con la presente si inviano Osservazioni per l'impianto eolico cod. procedura (id_vip/id_mattm):10844 per la produzione di energia elettrica da fonte eolica costituita da n.6 aerogeneratori della potenza complessiva di 37,2 MW, un sistema di accumulo da 25MW e relative opere connesse in loc. "Riempillo" nel Comune di Pitigliano (Gr).

ID: Codice procedura (ID_VIP/ID_MATTM):10844

Impianto per la produzione di energia elettrica da fonte eolica, costituito da 6 aerogeneratori della potenza complessiva di 37,2 MW, un sistema di accumulo da 25 MW e relative opere connesse in località "Rempillo" nel comune di Pitigliano (GR).

TESTO DELLE OSSERVAZIONI

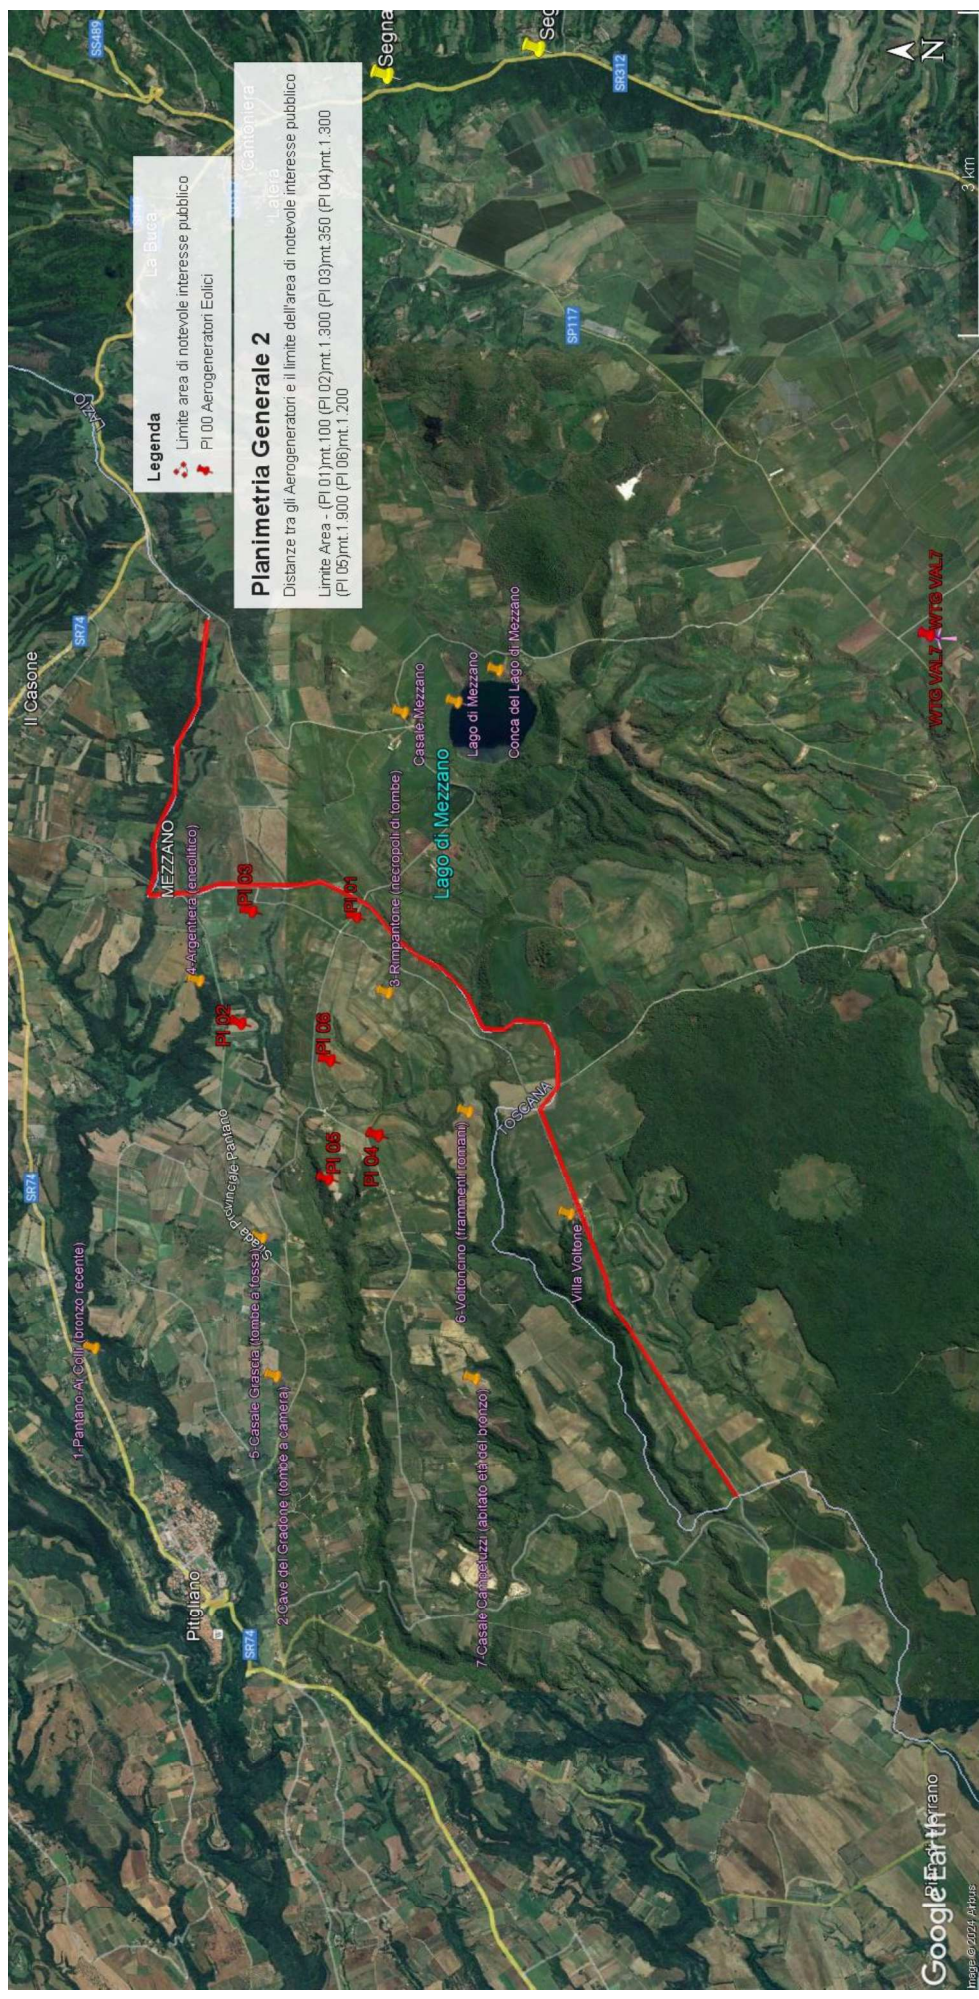
- 1) **OSSERVAZIONE N. 1 : AREA dell'IMPIANTO EOLICO NON IDONEA ai sensi dell'art. 20 com. 8 lettera c quater del Decreto Legislativo n. 199/2021 e ss.mm.ii.**
- 2)
- 3) **PREMESSA: Normative e Giurisprudenza amministrativa.**

In sintesi, visti l’art. 20 comma 8 lettera c) quater del D.Lgs n 199/2021 e le Linee guida nazionali appena citate, considerato l’enorme impatto dell’impianto eolico industriale denominato “Rempillo” sulla zona paesaggistica di notevole interesse pubblico ben individuata nelle immagini n.1 e n. 2 e sui Beni Culturali evidenziati nell’ immagine n. 3 dell’Allegato alle presenti Osservazioni, per la collocazione delle pale P04 e P05 direttamente all’interno del perimetro di un’area archeologica e per gli impatti anche sull’area intermedia e vasta dei pregiati territori laziali della Tuscia settentrionale e in particolare di quelli del pitiglianese ricco di emergenze agricole, naturalistiche, storiche e archeologiche del periodo etrusco ma non solo, si chiede che venga negata l’autorizzazione all’ insediamento dell’impianto eolico denominato “Rempillo”.

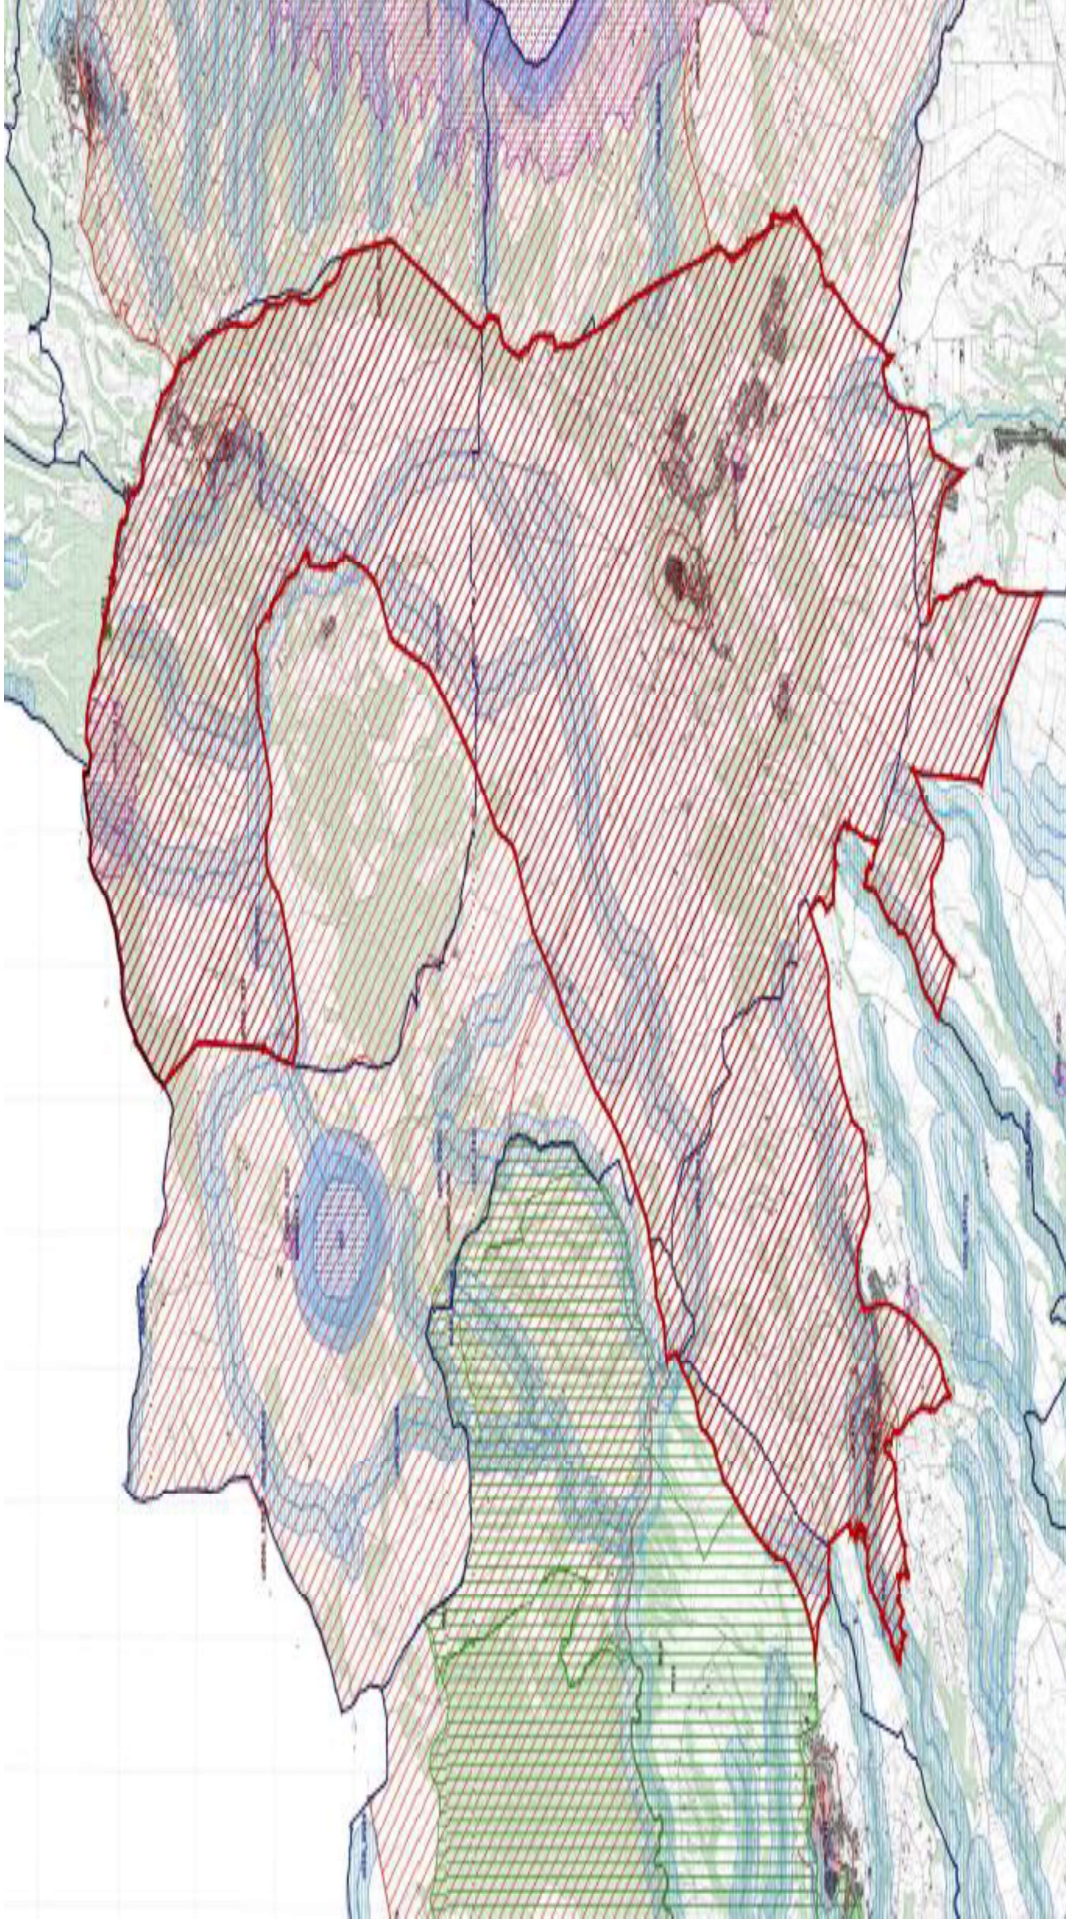
Bolsena attraverso la ZPS Caldera di Latera e la ZSC Lago di Mezzano che insieme sono compresi nel vincolo paesaggistico “ Conca Lago di Mezzano...” e verranno uniti dal nuovo vincolo paesaggistico “*Ambito paesaggistico, geologico e geomorfologico dell’orlo della caldera di Latera e delle sue pendici interessate dai centri eruttivi periferici*” (si veda a riguardo la proposta pubblicata sul sito del MIC in data 09/08/2023 e l’immagine n. 2 dell’ ALLEGATO) all’area di notevole interesse pubblico “ Conca del lago di Bolsena” (D.M. 24.10.1960). Praticamente una vasta zona che per interesse paesaggistico e naturalistico oltre che storico, archeologico e identitario rappresenta un unicum nel panorama nazionale.

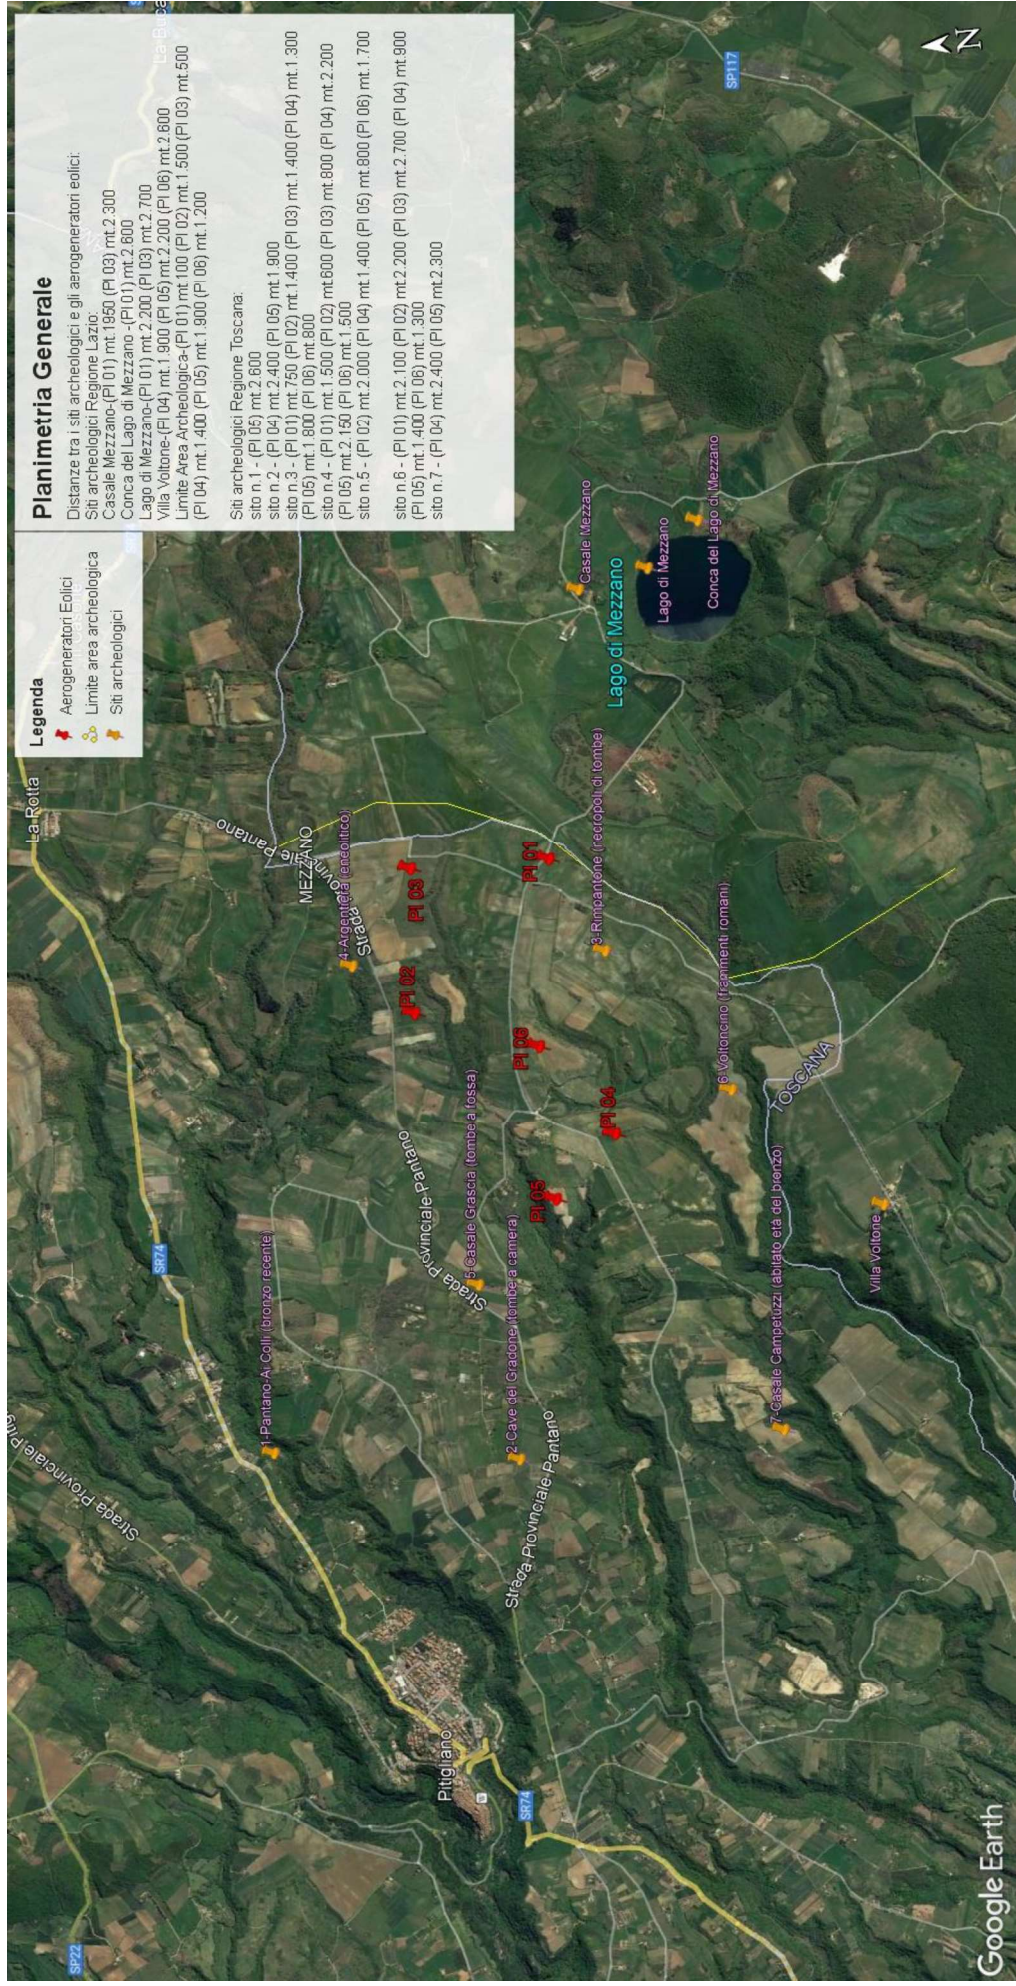
Inoltre, la zona in cui insisterebbe l’impianto eolico industriale Rempillo è compresa nelle fasce di rispetto di 3 km di diversi beni archeologici tutelati dalla parte II del Codice dei Beni Culturali (vedi Allegato, immagine n. 3). Inoltre le pale P04 e P05 ricadono all’interno di un’area archeologica che la Proponente vorrebbe cancellare per il semplice fatto che non è riportata nel documento regionale ma nel documento provinciale come meglio dettagliato nell’Osservazione n. 5. Alla luce di quanto documentato appare chiaro quindi che la collocazione dell’impianto non ha tenuto conto alcuno dei vincoli dell’area nella quale è stato progettato e l’inserimento dell’impianto eolico nel paesaggio e sul territorio non è corretto (Allegato IV delle Linee guida nazionali di cui al D.M dello Sviluppo economico del 10.09.2010).

- h) Le zone di interesse archeologico evidenziate nell'immagine n. 3 a cui si aggiungono anche l'importante abitato protostorico di Sorgenti della Nova e Ruderì del Castello altomedioevale che si trovano a circa 4 km dalle aree in cui è stato progettato l'impianto eolico industriale. Poco più lontano i resti del castello medioevale “Morroneccio”. Nell'area vasta le preziose necropoli eneolitiche (Poggi Alti) ed etrusche di Pitigliano, Sovana e Sorano.

Immagine n. 4 Situazione di saturazione da impianti FER nella provincia di Viterbo. Non sono riportati gli impianti fotovoltaici e agrivoltaici che hanno inciso per buona parte nel cumulo di impianti FER per superare già nel 2023 gli obiettivi del PNIEC assegnati alla Regione Lazio per il 20230.

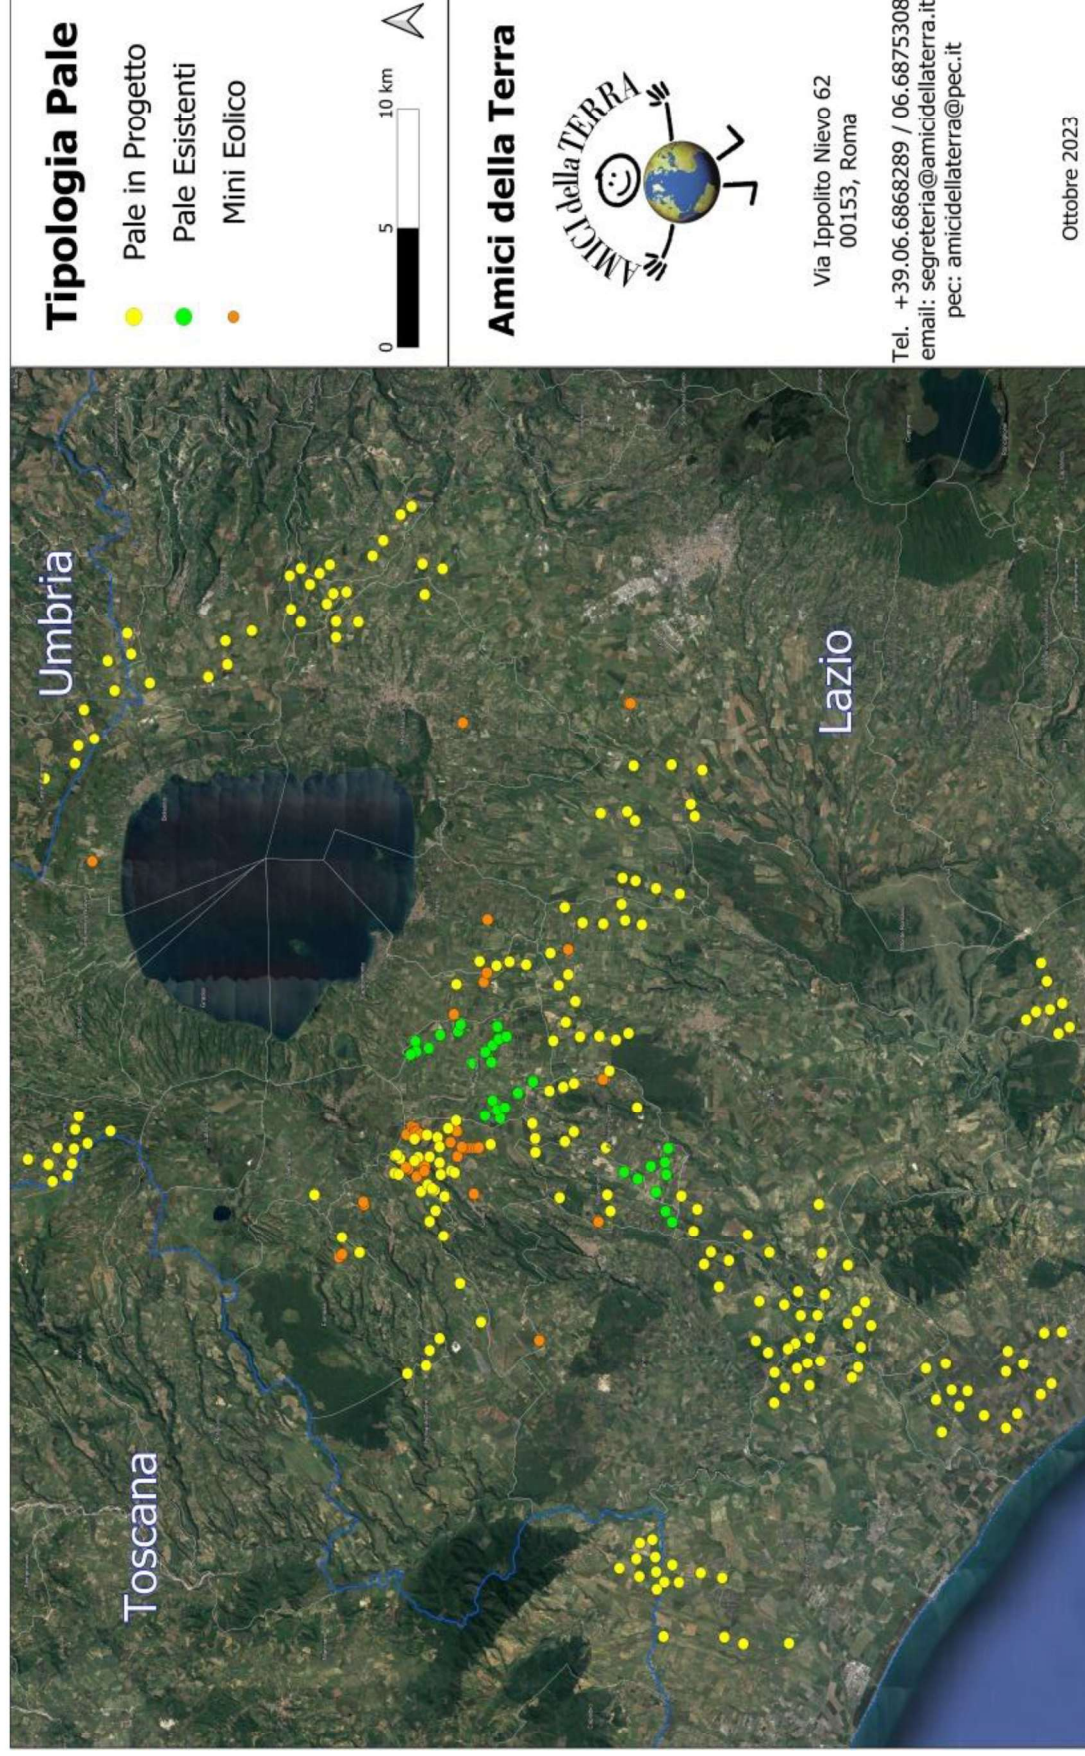
Quindi anche la Regione come Ente deputato dalla normativa nazionale a legiferare sulle aree idonee e non idonee si è espressa riguardo al fatto che abbia assolto ai doveri e alle quote stabilite dal PNIEC e in ambito regionale la provincia di Viterbo è stata quella con il più alto tasso di impianti FER tra tutte e quindi ormai satura ed il cumulo degli impianti FER installati, autorizzati e in progetto rappresenta una elevata criticità per la sostenibilità ambientale di ulteriori eventuali iniziative. L'impianto eolico " Rempillo" pur essendo "esterno al confine provinciale e regionale ma nelle sue immediate vicinanze (a soli 100 metri i primi due aerogeneratori) oltre ad impattare sul territorio e sulle economie di tre Comuni del Lazio (Farnese, Valentano e Latera) si trova nelle fasce di rispetto dei Beni di notevole interesse pubblico come si è evidenziate nelle Osservazioni nn. 1 e 2 e crea anche degli impatti negativi anche sui beni naturalistici come verrà dettagliato nell'Osservazione n. 4. Inoltre andrebbe a sommarsi al già enorme cumulo di impianti eolici e fotovoltaici e geotermici che già creano una elevata criticità ambientale nella provincia di Viterbo e interferiscono anche con il territorio toscano come si può vedere dalle immagini nn. 4 e 5 dell'Allegato n. 1.
